**OGGETTO: Adeguamenti alle prescrizioni di cui alla Determinazione Dirigenziale n. 128 del 28/05/2012 riportante l'esclusione dalla VAS e VIA del progetto di Ampliamento del Centro Commerciale "Val di Chienti" di Macerata.**

Facendo riferimento alla Determinazione Dirigenziale della Provincia di Macerata del 28/05/2012 relativa alla procedura di verifica VIA/VAS per l'ampliamento e ristrutturazione del Centro Commerciale "Val di Chienti", si trasmettono di seguito le risposte ovvero gli adeguamenti del progetto alle prescrizioni richieste.

Tav. 19 Progetto del verde

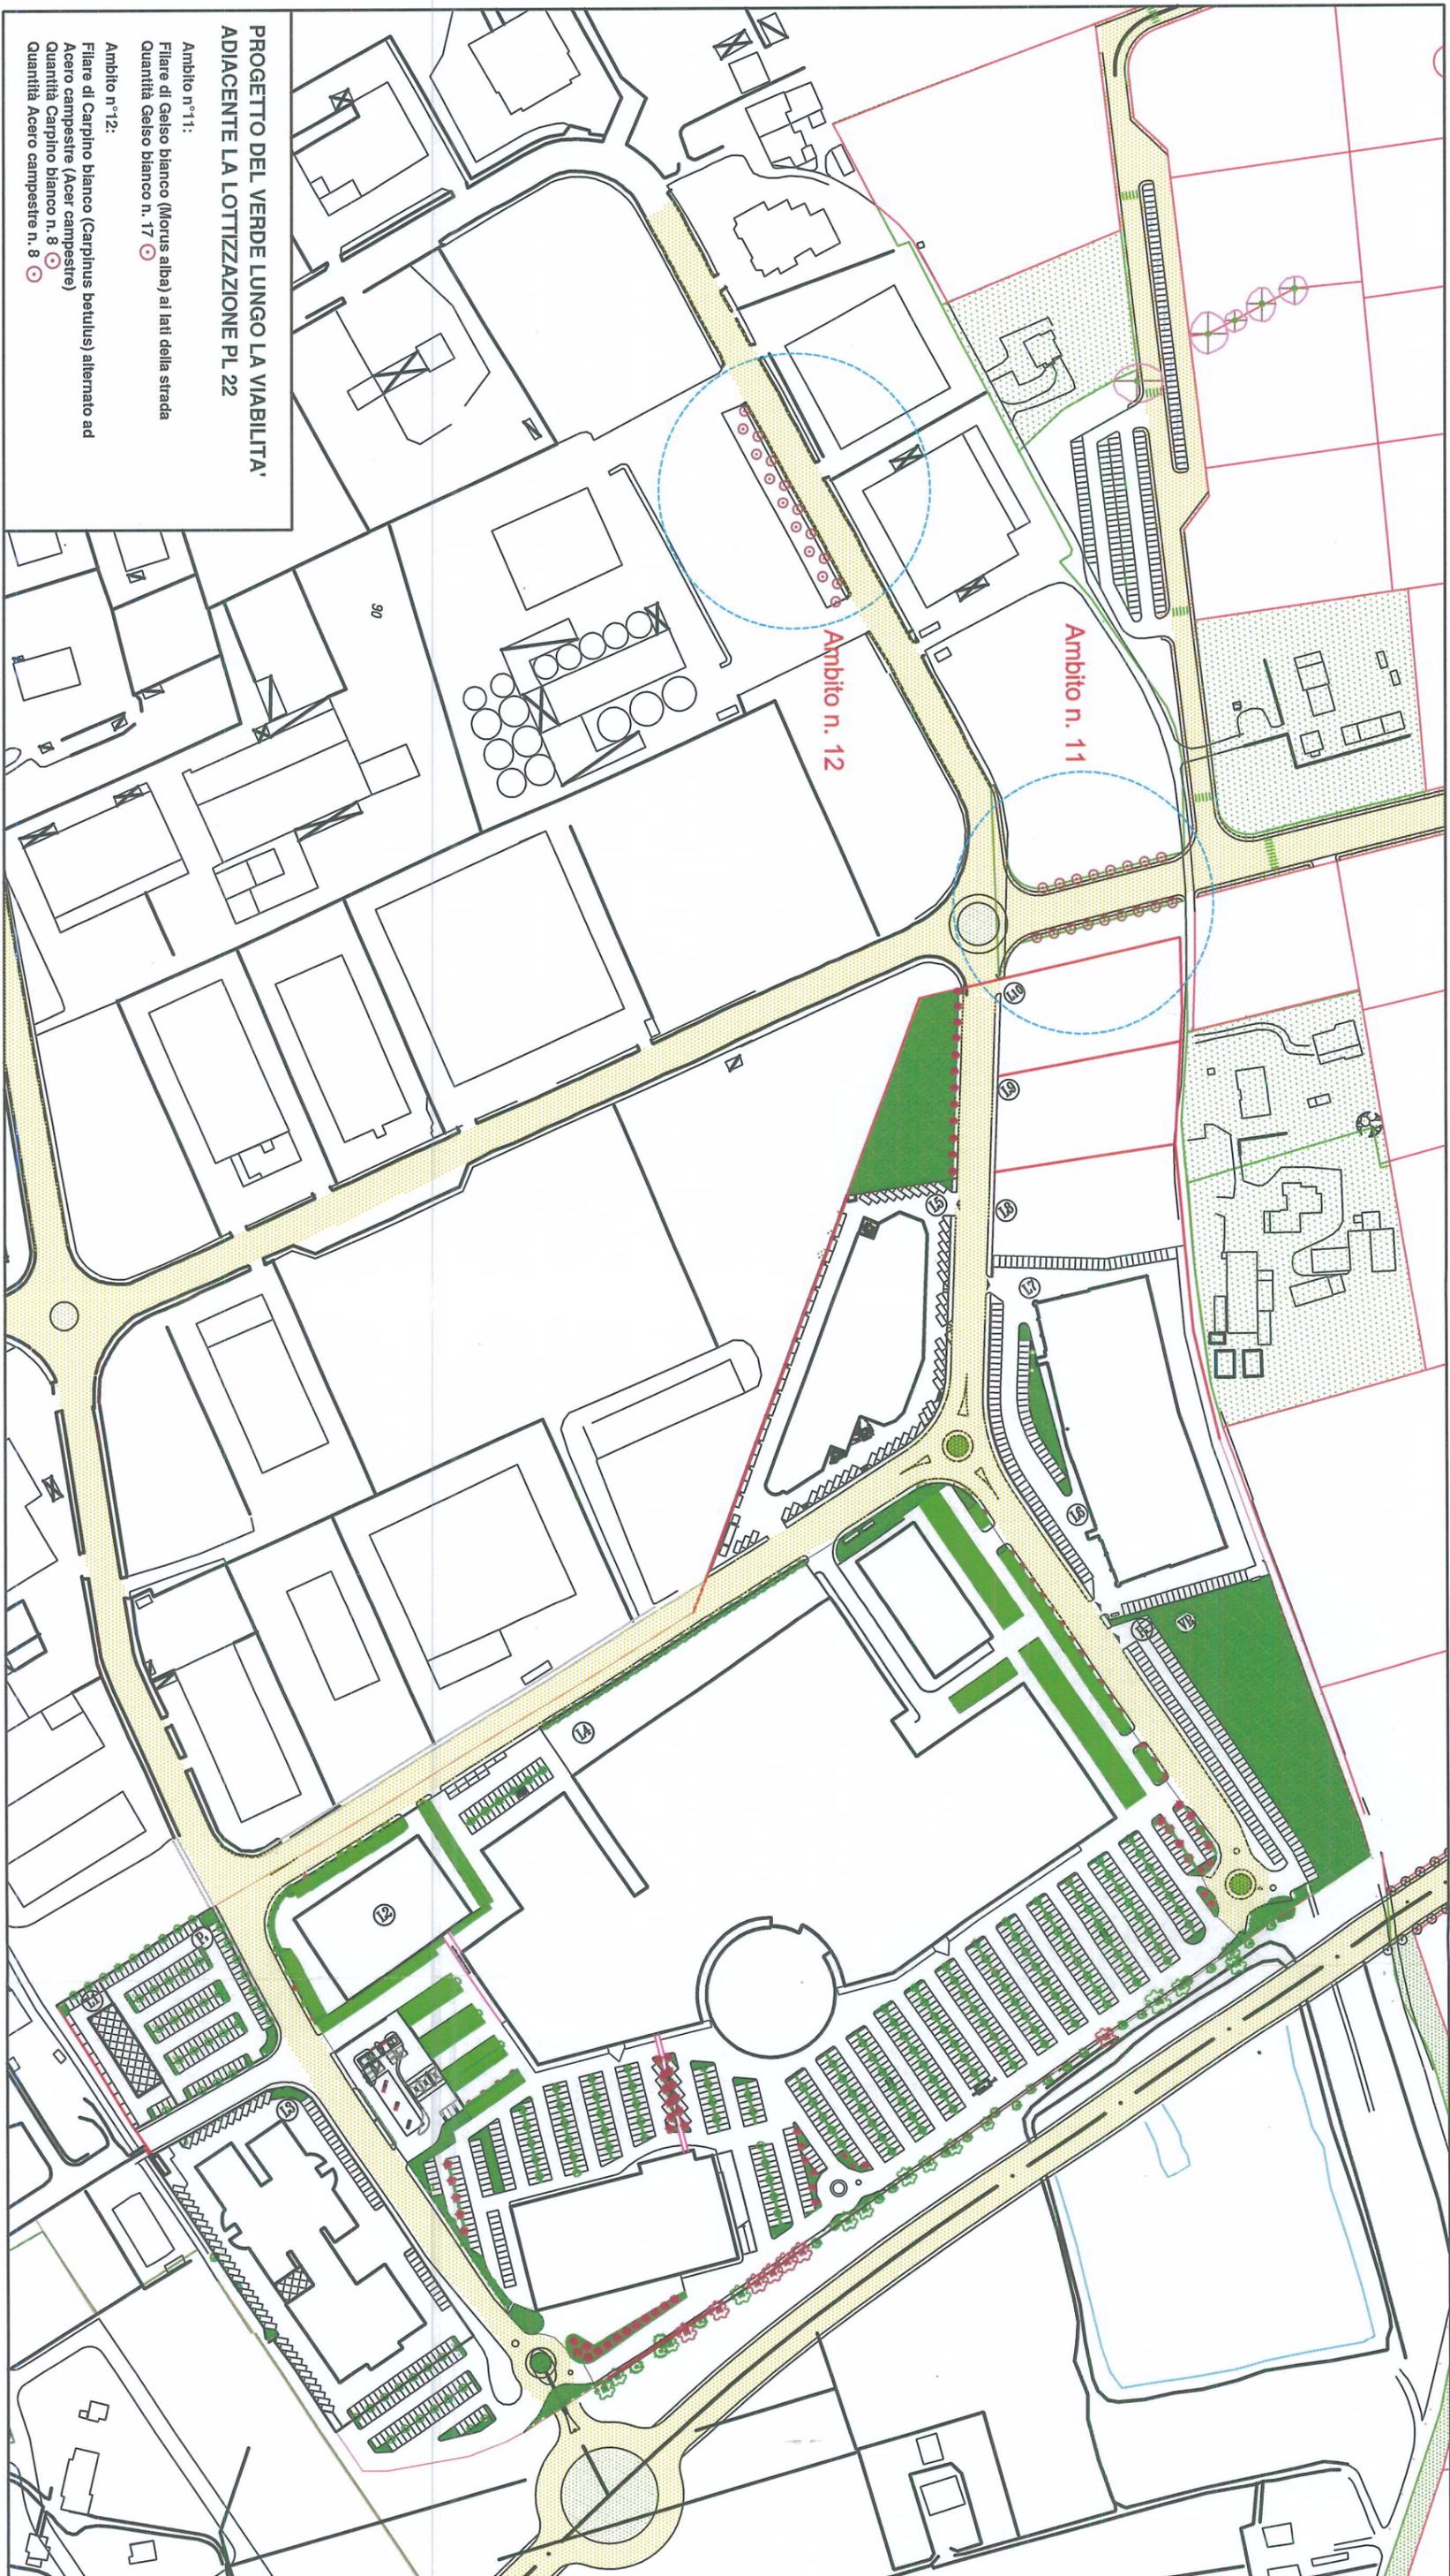
**d) Al numero di 310 piante da mettere a dimora nell'area individuata nel Comune di Corridonia, potrà essere detratto il numero delle piante prescritto a compensazione dal Comune di Macerata, nel rispettivo parere allegato alla Determina Dirigenziale.**

**h) Nella messa a dimora delle piante arboree nel verde corrodo dei parcheggi di alternare le essenze il più possibile tra loro in modo da evitare situazioni che predispongono ad infestazioni parassitarie (es. psilla su *Albizia julibrissin* in filari omogenee).**

- 8. In tutti i parcheggi a terra (vecchi e nuovi) si dovrà realizzare un sistema di siepi ampie 50 cm per collegare le specie arboree tra di loro e per migliorare le condizioni edafiche degli apparati radicali delle specie arboree stesse.**

Date le varie prescrizioni pervenute in merito alla compensazione, alla necessità di garantire la copertura arborea del 30% sui parcheggi ed alla necessità di reperire nuove superfici a parcheggio, si è operato attraverso una implementazione del progetto del verde, introducendo un maggior numero di piante, oltre a siepi alla base per avere migliori condizioni degli apparati radicali. Le modifiche apportate sono:

Date le attenzioni per gli attacchi di psilla su *Albizia julibrissin*, peraltro già presente in filare continuo nel parcheggio davanti alla provincia, si è optato riducendo drasticamente l'uso della specie. Ciò è stato dettato anche dal fatto che la psilla produce un essudato che imbratta le auto. L'evidenza posta in merito ad eventuali focolai, certamente non contrastabili con l'alternanza di essenze arboree nel medesimo ambiente, ha portato ad aumentare l'uso dell'acero riccio e introdurre il leccio (*Quercus ilex*). Per gli alberi scelti si dovrà comunque tener conto di quanto previsto nel REC del Comune di Macerata per non trovarsi in situazioni di contrasto tra i due Enti.

Nella Tav. 19 – Progetto del verde, sono evidenziate le siepi ampie 50 cm in tutti i parcheggi (vecchi e nuovi) per collegare le specie arboree tra di loro e per migliorare le condizioni edafiche degli apparati radicali. In merito a quest’ultimo aspetto si evidenzia che nei parcheggi esistenti, si potranno incontrare difficoltà che possono rendere non fattibile la messa in opera delle siepi, una di queste è la presenza di numerose linee di sottoservizi. che potee creare instabilità al fondo di

Tav. 14 Rilievo e stato di progetto lotto L2

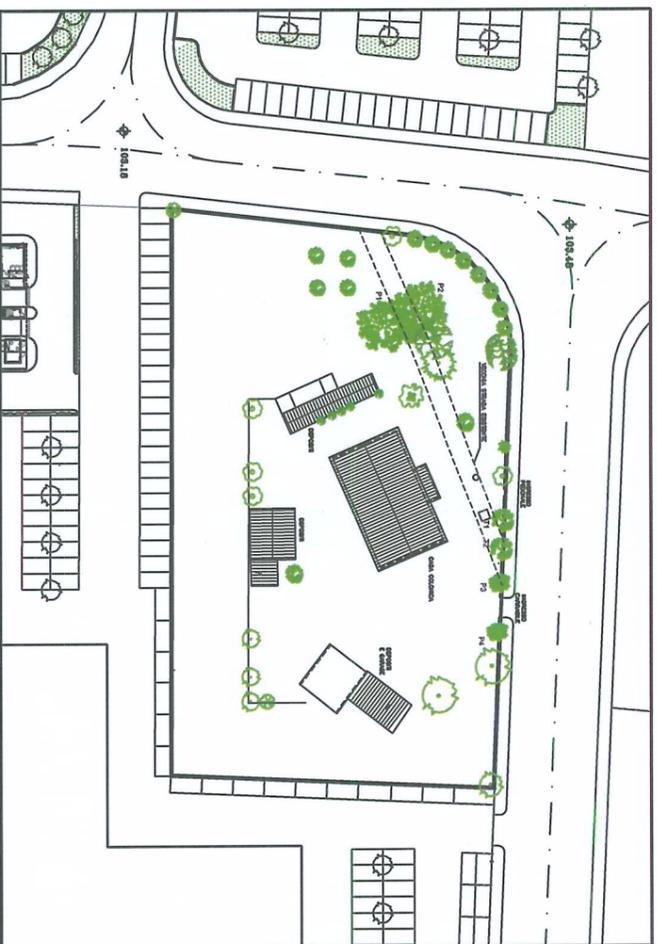
**l) Sul lotto L2 è opportuno mantenere tutte le specie lungo il lato sud-ovest dove in sede di progetto verranno posizionati dei parcheggi, attuando le prescrizioni del regolamento Edilizio Comunale relativamente alle attenzioni da porre in fase di scavo per evitare il danneggiamento degli apparati radicali.**

Il progetto del verde è stato rivisto prevedendo il mantenimento delle specie situate al margine sud-ovest del lotto L2 (Vedi Tavola 14 allegata). In totale ci sarà un minore espianto di:

- 8 olivi
- 2 pini neri
- 2 alberi da frutto
- 1 palma
- 2 noci.

Tav. 20 Progetto verde biomassa

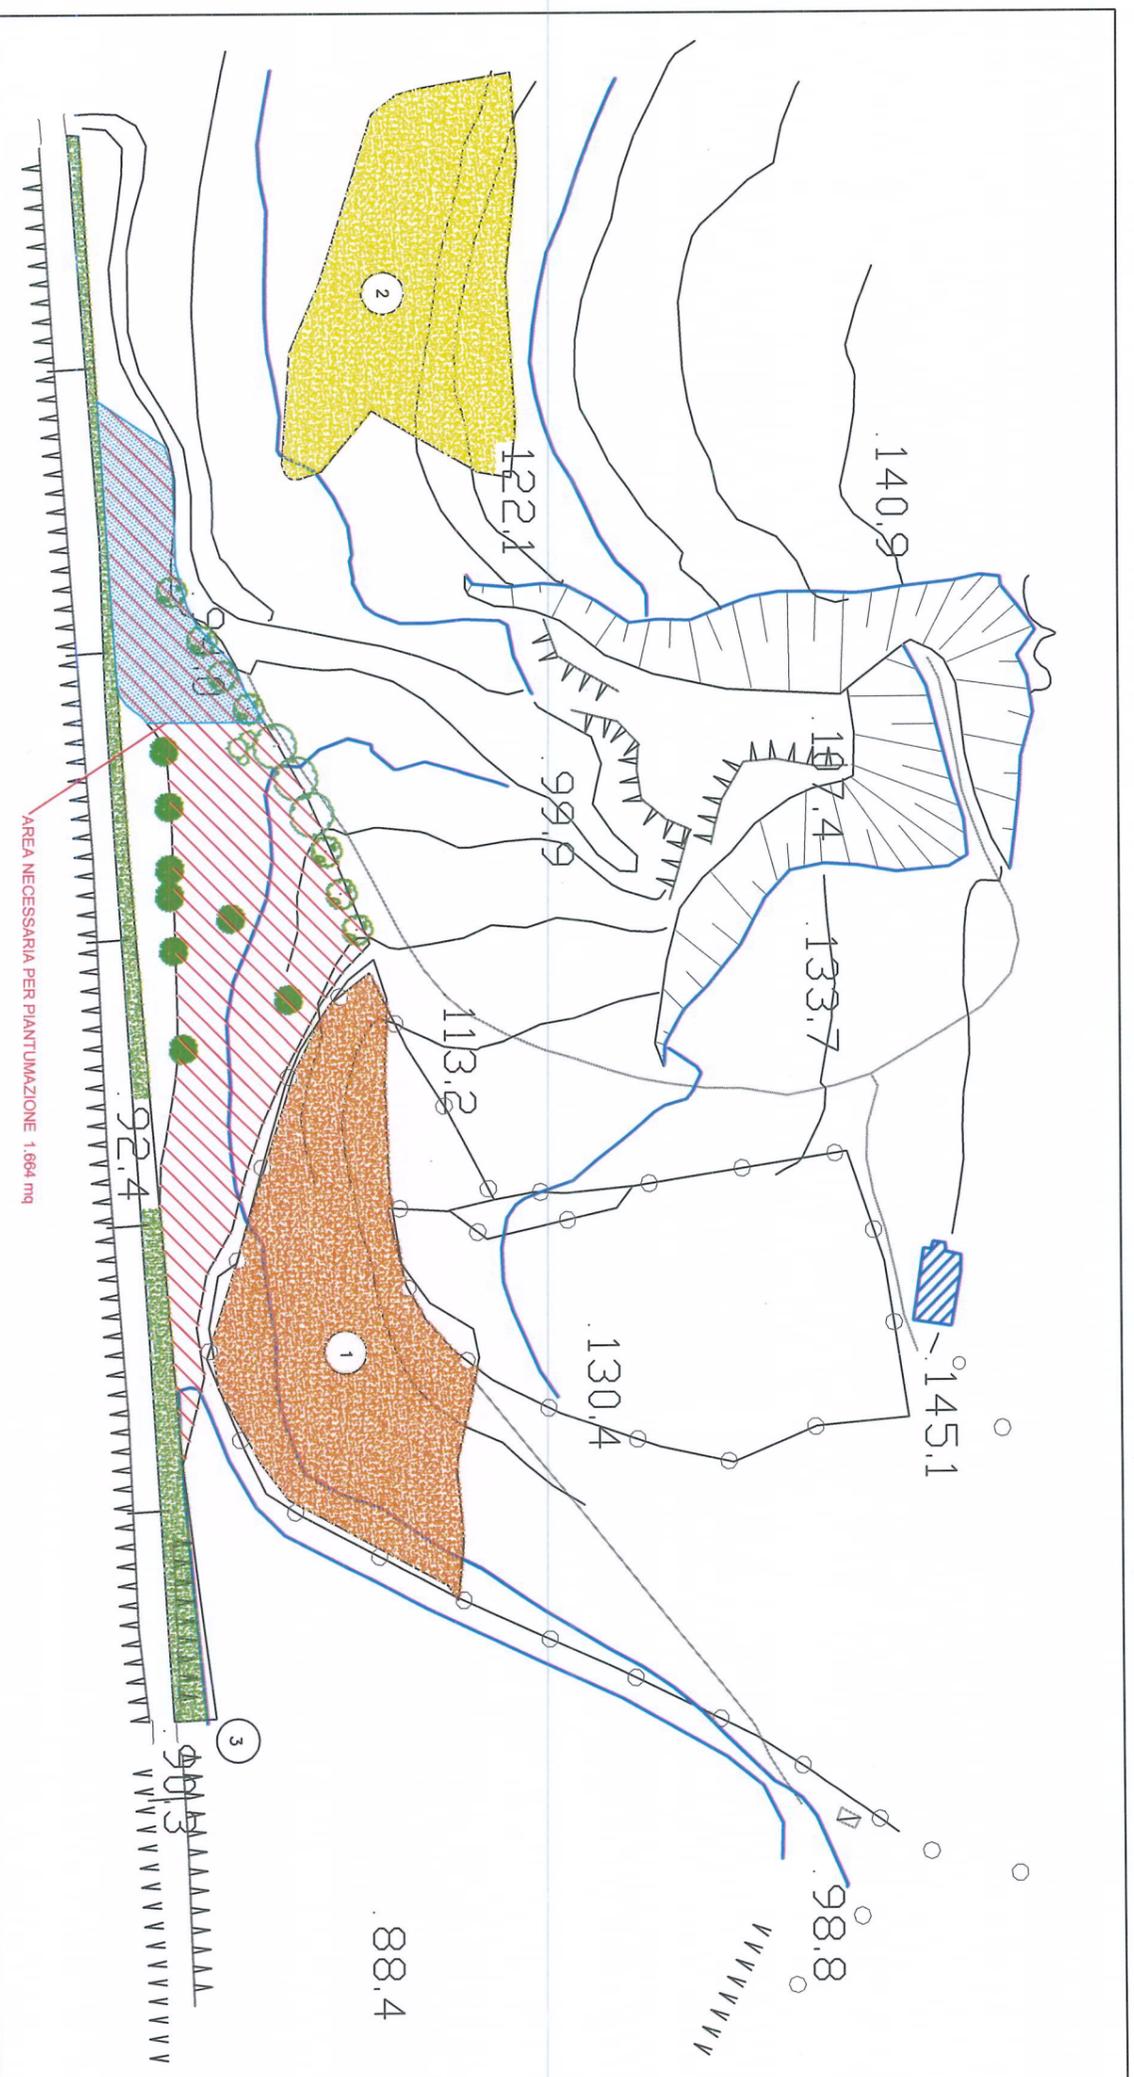
**10. La superficie verde/biomassa, al fine di assolvere al compito preposto di assorbimento degli inquinanti, dovrà essere localizzata all'interno della lottizzazione, o al massimo in un intorno adiacente, e dovrà avere un'estensione minima di 6.175 mq.**

La compensazione a verde biomassa non è pertinente in quanto la variante è in realtà una ricognizione della PL22, con semplice spostamento di volumetrie già autorizzate dal lotto L4 al lotto L2. Pertanto non sussistono aumenti di volumetrie commerciali. L'applicazione dell'allegato B è stato effettuato solo come criterio per la definizione dei fattori di perturbazione e delle relative compensazioni. Per tale motivo il criterio per l'individuazione della compensazione non è stato tanto quello prettamente urbanistico dettato dal PTC, ma quello ambientale. La collocazione della superficie a verde compensazione di 5.000 mq a circa 1km di distanza dal Centro Commerciale è da ritenersi pertinente e coerente con i criteri di sostenibilità ambientale dell'intervento. A tale superficie, necessaria per collocare anche 306 piante era comunque da aggiungere la superficie a prato ricavata nell'ambito dei parcheggi, opportunamente piantumata con copertura delle chiome maggiore del 30%.

L'area prescelta in località San Claudio di **6.790mq** viene messa a disposizione e confermata sia come biomassa rimasta da reperire di 1.259mq (6.175mq – 4.916mq), che come superficie per impiantare i 104 alberi che sviluppano 1.664mq. Si rimane comunque a disposizione del comune di Macerata nel caso ci venisse proposta la ricollocazione delle piante in luogo diverso all'interno del comune di Macerata.

Tav. 18 Verifica parcheggi

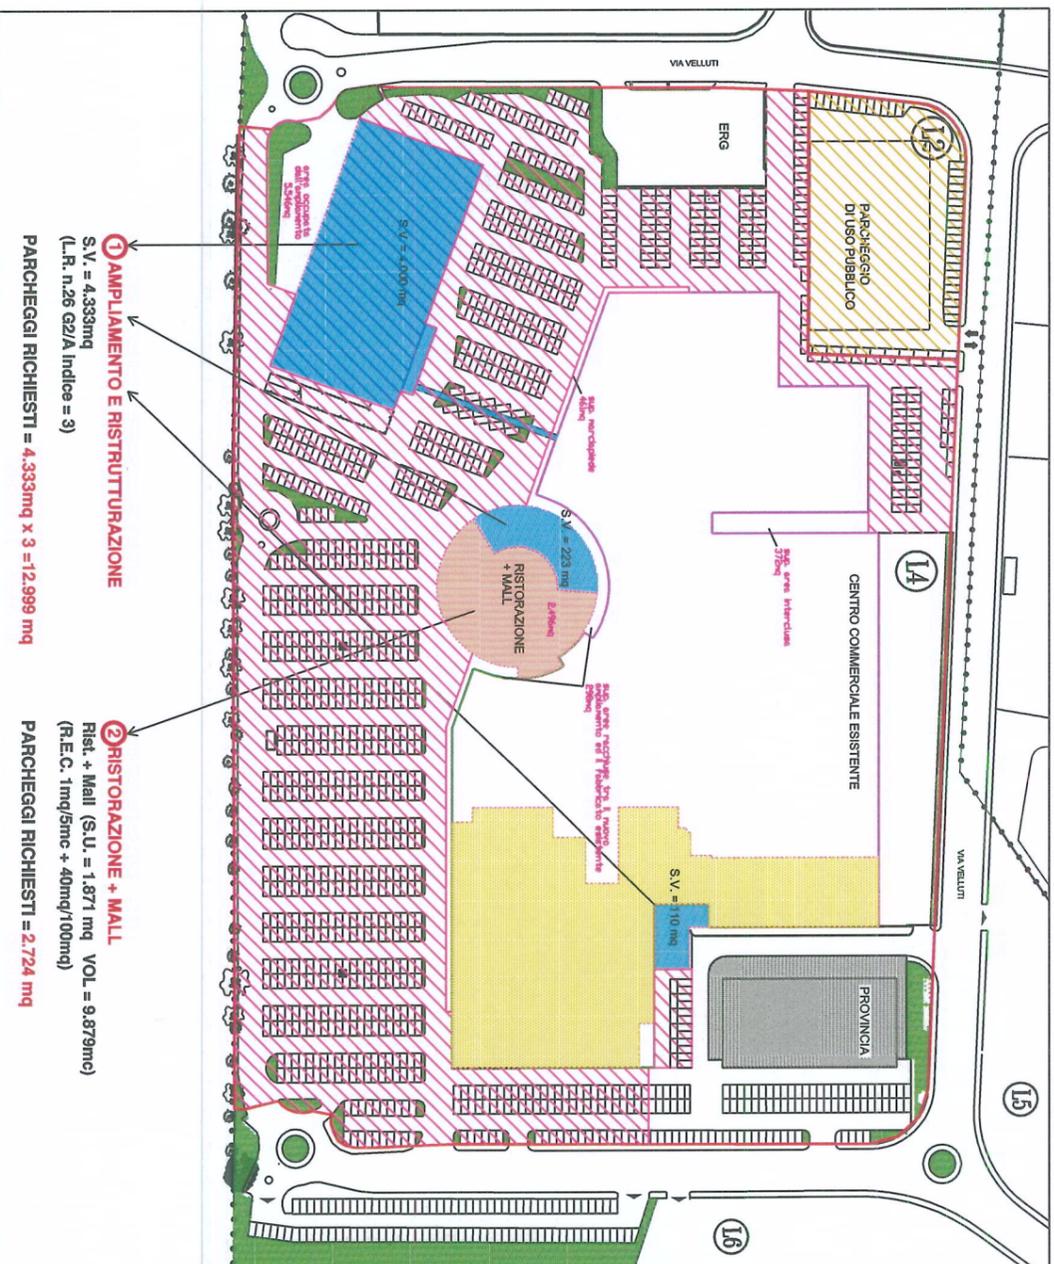
**2. La nuova superficie di vendita da edificare andrà ridotta in quadratura alla quantità che garantisce il rispetto della dotazione minima di parcheggi, pubblici e privati, prevista dalle leggi nazionali e regionali e dal Regolamento Edilizio del Comune di Macerata.**

Nella Tav.18 di progetto, a seguito degli interventi proposti vengono verificati gli standard in base alla normativa vigente: L.R. 15/10/2002 n. 19, D.M. 02/04/68 n. 1444 e art. 66 del R.E.C.

Il conteggio dei parcheggi è stato rivisto in base alla nota della Provincia che prescrive di eliminare dal conteggio dei parcheggi a terra alcune aree:

- marciapiede pedonale adiacente al corpo di fabbrica esistente;
- aree racchiuse tra la nuova struttura circolare e il corpo di fabbrica esistente;
- area retrostante interclusa tra due muri del copro di fabbrica esistente;
- aiuole verdi.

Tutte le aree sono state detratte dal conteggio dei parcheggi esistenti a terra tranne le aiuole che sono state trasformate in parcheggi.

Per recuperare parte delle superfici detratte è stata recuperata una superficie a parcheggi che non era stata considerata nell'are esterna dell'attuale Self pari a 433mq ed è stata ristretta l'area occupata dall'ampiamiento del nuovo Self a 5.546mq.

Dai conteggi effettuati si evince che a fronte di una richiesta di 55.017mq di parcheggi ne sono stati reperiti 55.035mq.

Pertanto il reperimento dei parcheggi porta a non dover ridurre la superficie commerciale.
